ORDONNANT L'OUVERTURE D'UNE ENQUETE PUBLIQUE EN VUE DE L'ETABLISSEMENT DU ZONAGE D'ASSAINISSEMENT D'EAUX PLUVIALES DE 15 COMMUNES DE L'ESSONNE

Avis d'enquête publique concernant projet de zonage d'assainissement des eaux pluviales de 15 communes de l'Essonne

Annexe 5

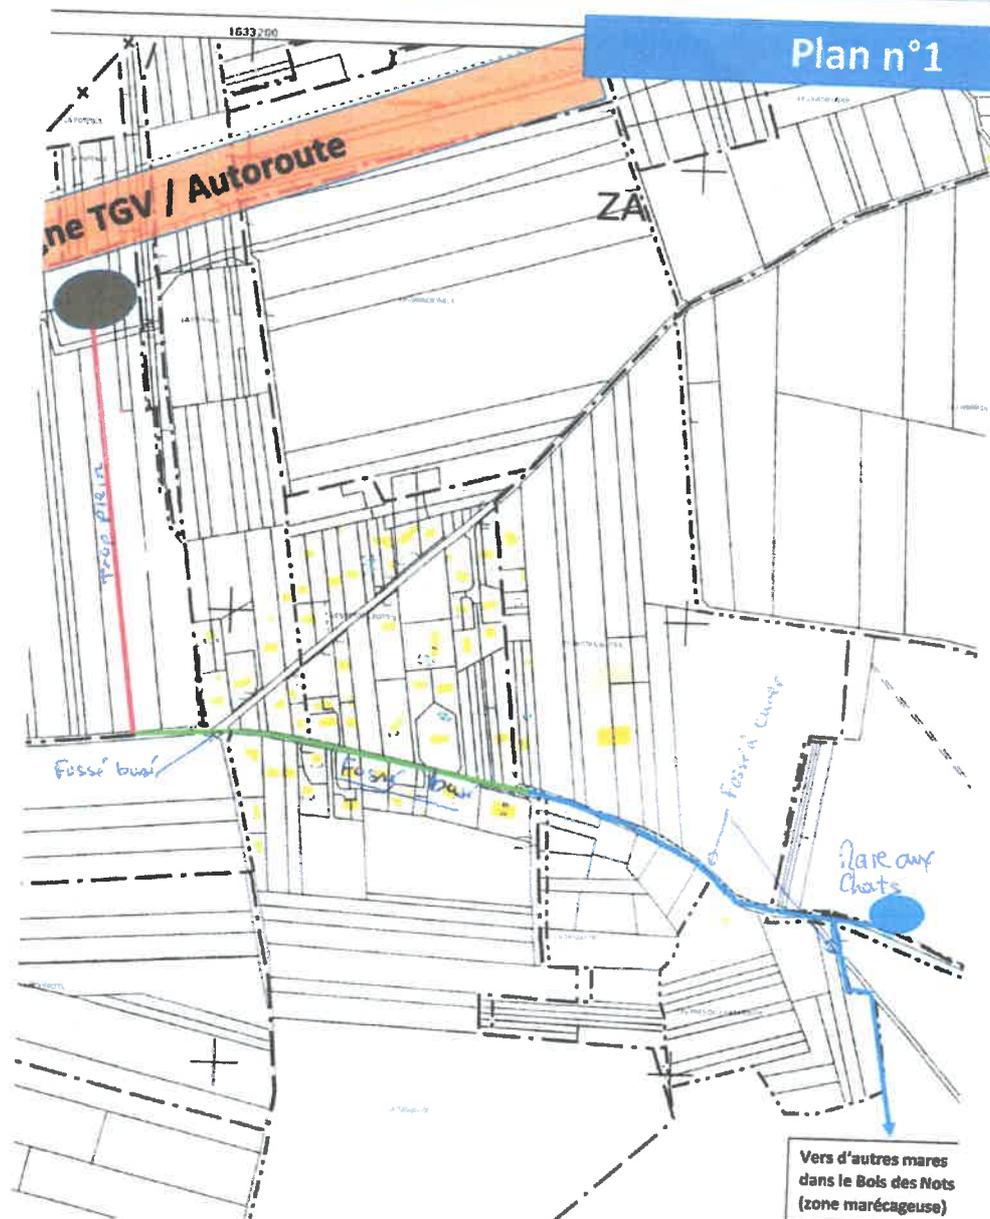
M. GUILLEMARD conteste le plan de zonage de la commune de Vaugrigneuse.

1 Le bassin de régulation reçoit l'eau de ruissellement. S'il n'était pas suffisant ce serait de la responsabilité de l'A10 et de la SNCF. Voir son plan 1 ci-dessous.
Il existe une canalisation servant de trop-plein le reliant au fossé de la rue de la Mare aux Chats (qui ne figure pas sur les plans du dossier d'enquête). Le ruissellement dans cette rue provient de l'artificialisation des sols.

En réponse aux remarques de M. LEVER et M. GUILLAEMARD : Le but de la validation du zonage d'assainissement d'eaux pluviales n'est pas d'établir un programme de travaux ou d'entretiens des infrastructures d'eaux pluviales. De plus, le Syndicat n'a pas la compétence pour l'entretien des fossés.

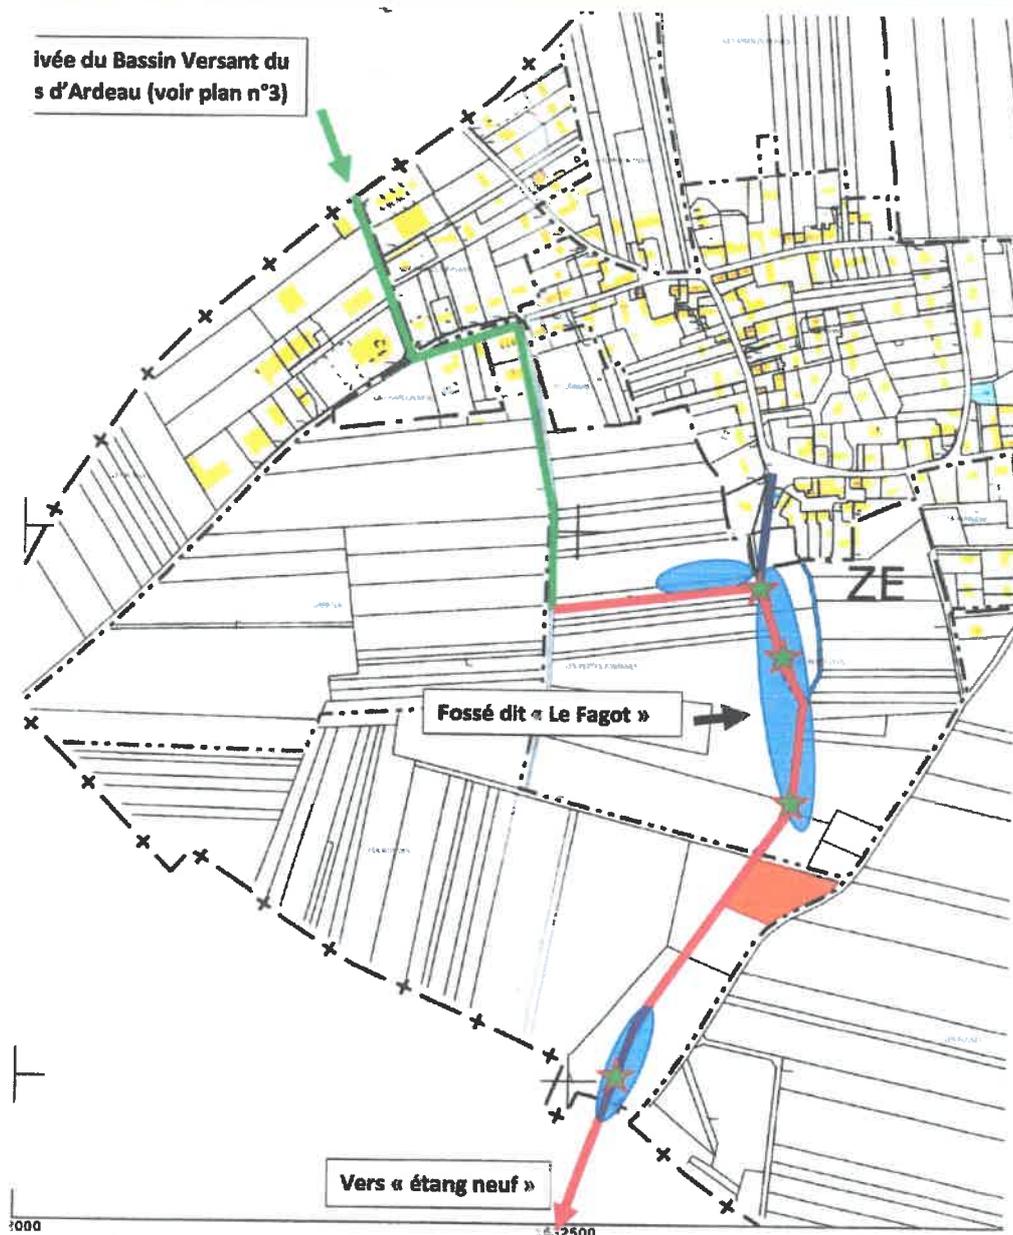
2 Concernant le ruissellement sur le versant Bois d'Ardeau/Machery. Voir Plan 2 ci-dessous.

Le fossé en rouge dit de Sainte Catherine devrait écouler l'eau vers les étangs de Bajolet, mais il est interrompu à 2 endroits (étoiles vertes). En conséquence, il surcharge le réseau du bois d'Ardeau puis Machery en venant rejoindre le fossé « le Fagot ».

Le ruisseau Fagot alimente l'étang Neuf à Angervilliers avec historiquement une vanne permettant de réguler le ruisseau.

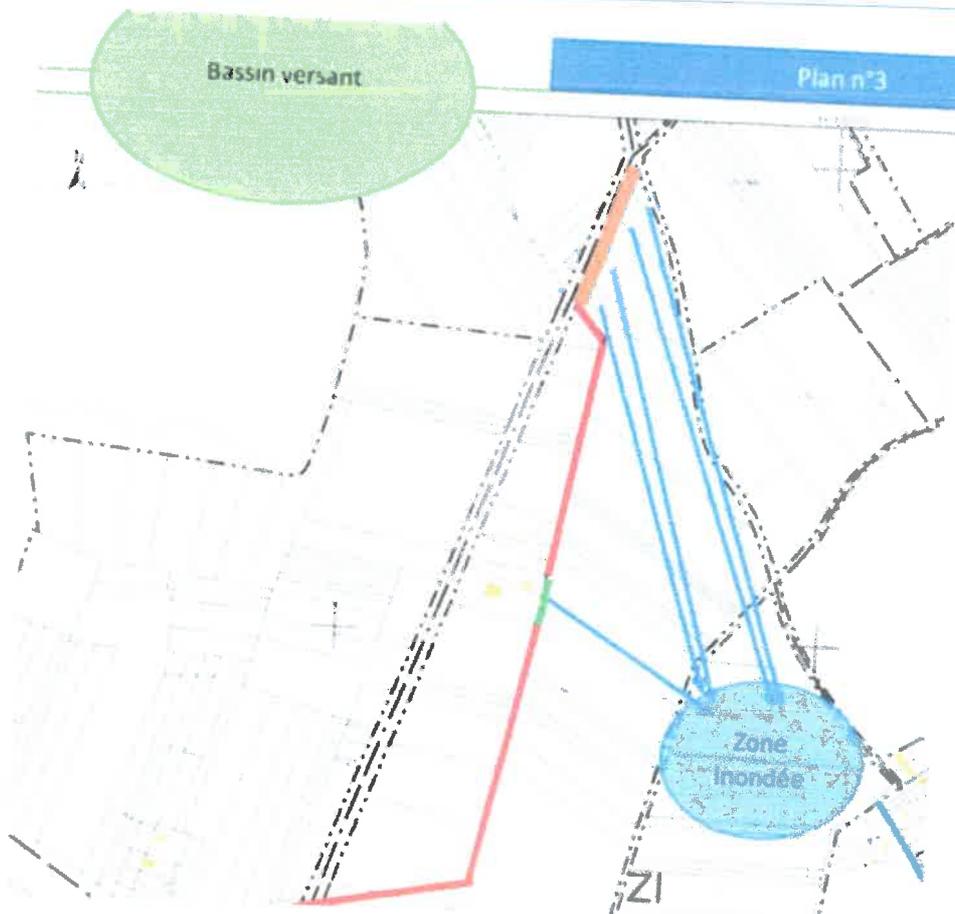
La mare aux Chats n'est pas représentée sur les plans du dossier d'enquête.

Sur le plan ci-dessous M. GUILLEMARD observe que le fossé longeant la départementale n'est pas entretenu occasionnant des inondations en contre-bas vers les constructions.

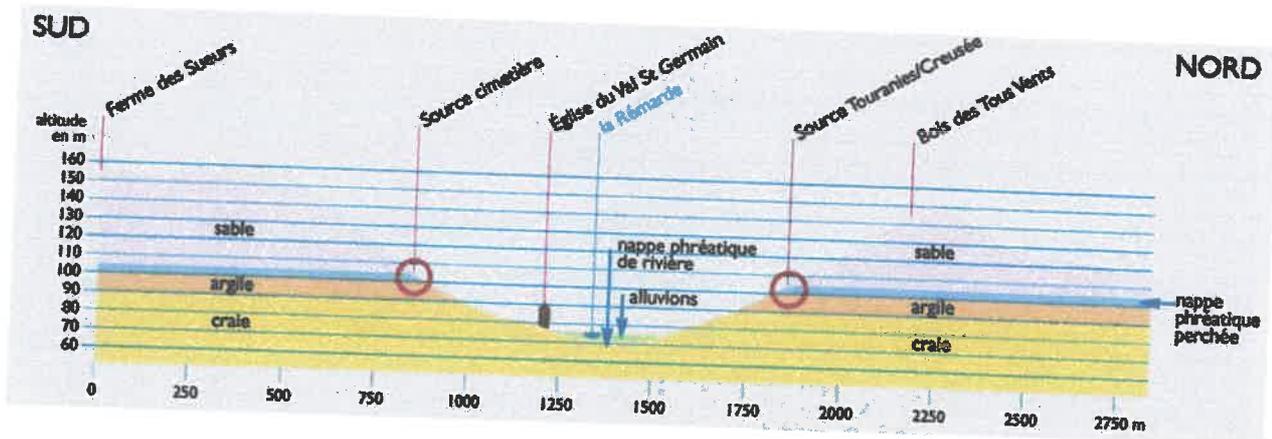
Pour M. LEVER le bassin de la Petite Beauce indiqué sur le plan et le fossé d'accès ne sont pas entretenus, ce qui occasionne des inondations sur la route. La mairie prétend qu'elle ne peut pas intervenir car c'est un domaine privé.

Il existe un bassin agricole (il ne figure pas non plus sur le plan) qui servait d'abreuvoir et qui n'est pas entretenu, provoquant des inondations d'une hauteur de 20 cm sur le chemin de Souzy la Briche.

Entre le bassin de la Petite Beauce et la route de la Petite Beauce il y avait un fossé de 1.5 m de profondeur qui a été remplacé par un trottoir avec un busage de 200 mm. Ce busage est très insuffisant car il provoque des débordements sur la route. M. LEVER rappelle que le diamètre de la buse en amont est de 500 mm.

De plus les fossés ne sont pas curés. Les réparations suite aux dégâts survenus s'élèvent à 50 000€.

Tous ces dysfonctionnements ne figurent pas sur le tableau du dossier.

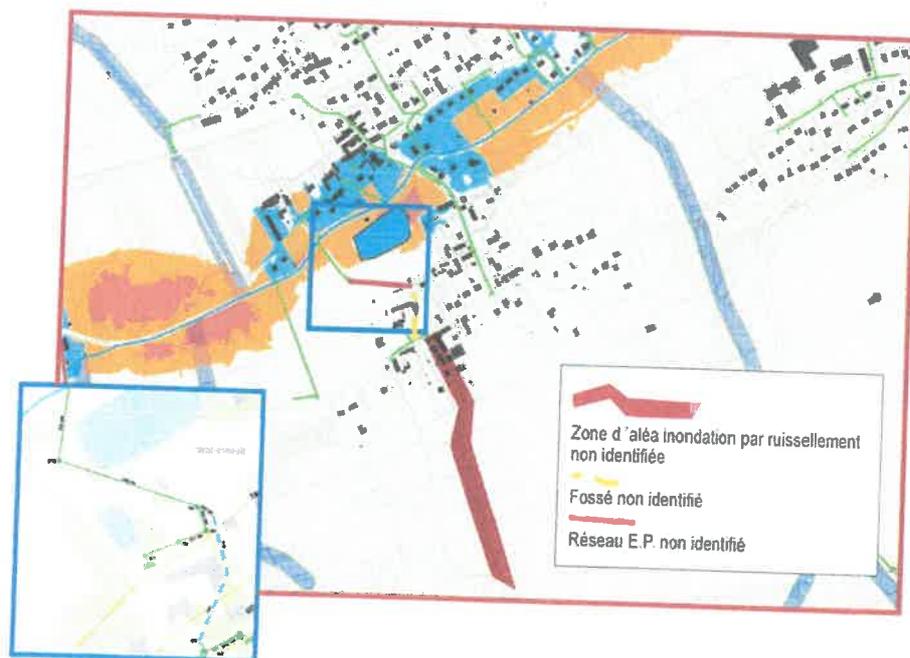
La non prise en compte de la zone d'aléa inondation par ruissellement route de Blancheface par l'apport du plateau de la Petite Beauce et réseau EP partiellement identifié.

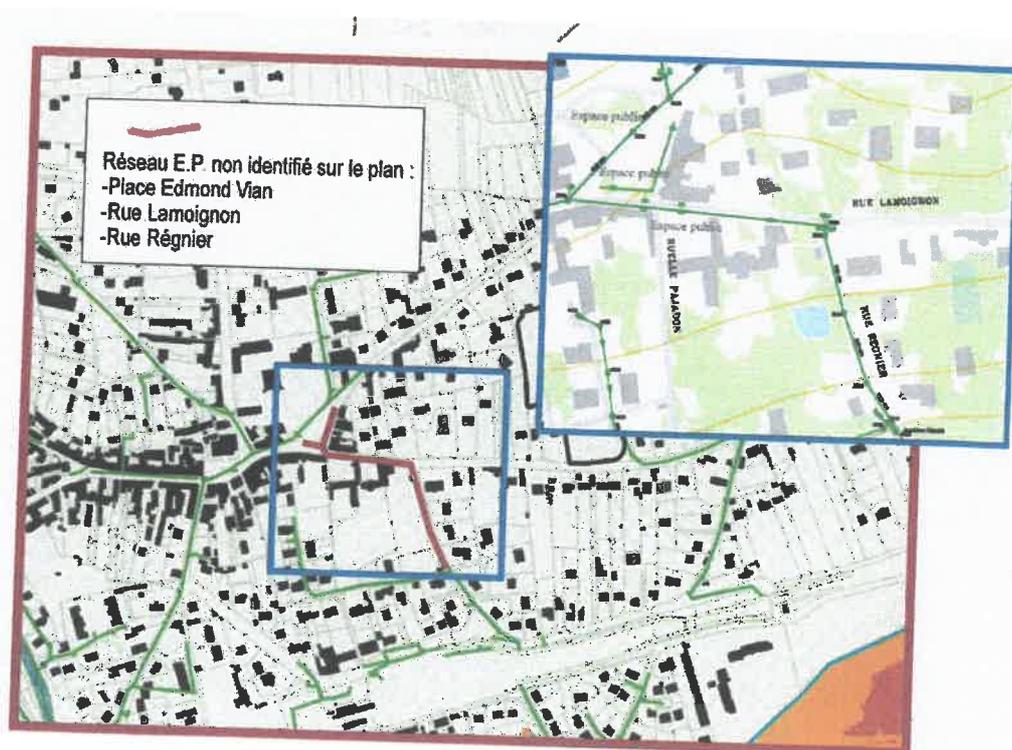
Une portion de réseau EP non prise en compte rue Lamoignon et rue Régnier qui capte le ruissellement de surface de la rue Payenneville.

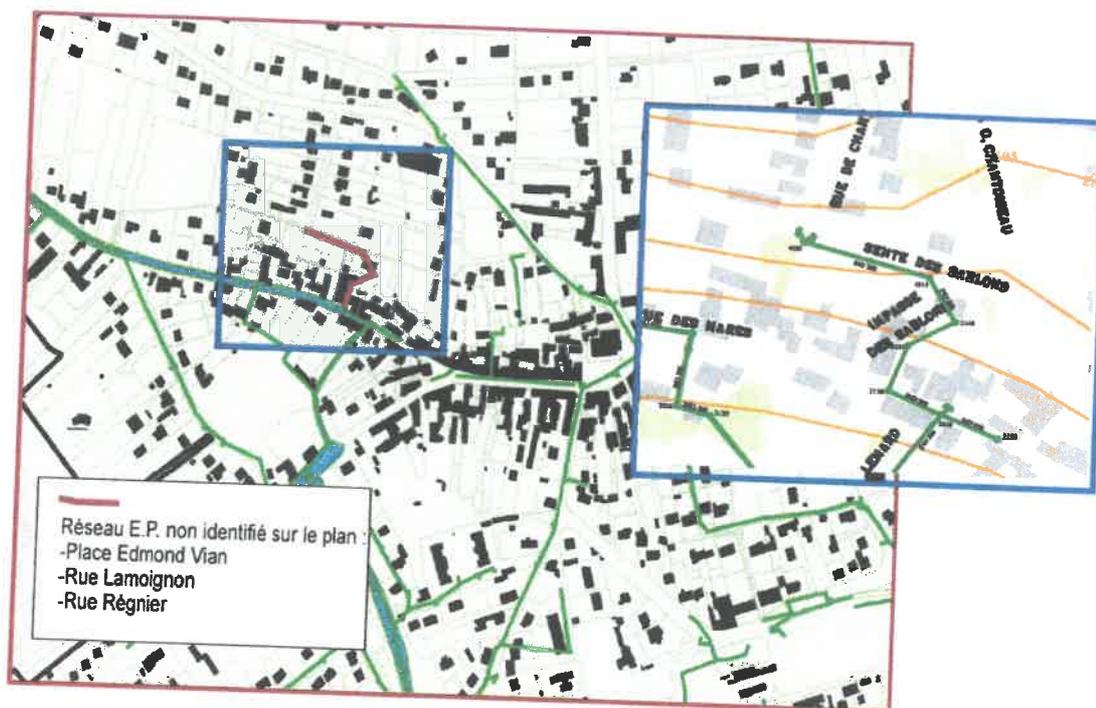
Une portion de réseau EP non prise en compte Sente des Sablons qui capte le ruissellement de

surface de la rue Gilbert Chantoiseau et une partie de la route de Rambouillet.

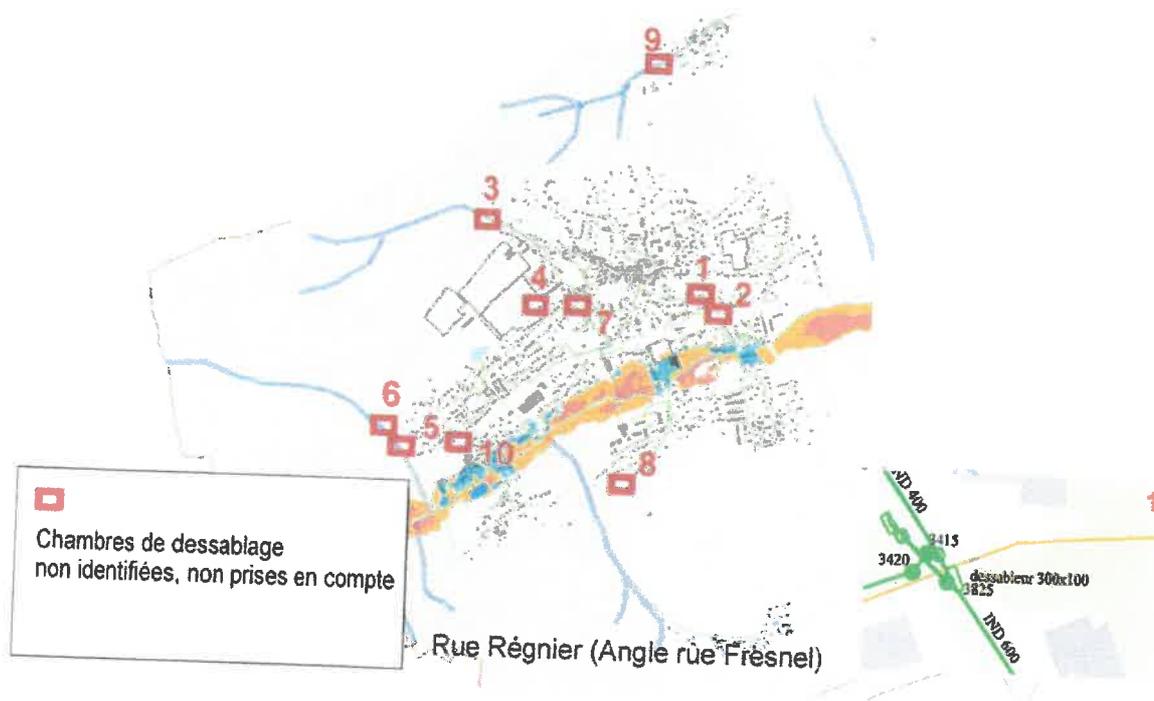
Des chambres de dessablage non identifiées implantés sur des secteurs d'aléas ruissellement.
